**Правила № 26 ООН (наружные выступления
пассажирских автомобилей)**

**Предложение по дополнению 4 к поправкам серии 03
к Правилам № 26 ООН (наружные выступления
пассажирских автомобилей)**

Представлено экспертом от Франции*

Рис. 0

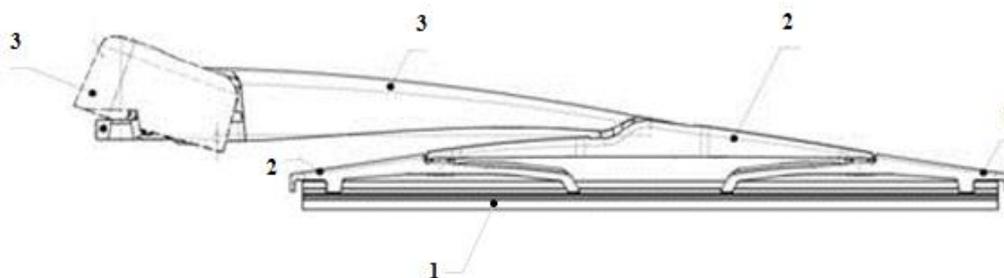
Пункты 6.4–6.4.2 изменить следующим образом (включив новый рис. 0):

- «6.4 Стеклоочистители
- 6.4.1 Крепление щеток стеклоочистителя должно быть таким, чтобы рычаг щеткодержателя (**обозначенный цифрами 3 на рис. 0 ниже**) прикрывался защитным элементом, имеющим радиус кривизны, отвечающий требованиям пункта 5.4 выше, и минимальную поверхность не менее 150 мм². В случае закругленных покрытий их минимальная выступающая площадь должна составлять 150 мм², замеренная на расстоянии не более 6,5 мм от наиболее выступающей точки. Эти требования должны соблюдаться также в отношении стеклоочистителей задних окон и фар.
- 6.4.2 Положения пункта 5.4 не применяются в отношении щеток (**цифра 1 на рис. 0 ниже**) или любых опорных деталей (**цифры 2 на рис. 0 ниже**). Однако эти элементы не должны иметь острых углов и остроконечных или режущих частей.

Представляется, что во избежание недопонимания требования, применимого к элементам стеклоочистителя, уместно привести простой общий рисунок с указанием соответствующих зон, что позволит наиболее оптимальным образом применять надлежащие положения.
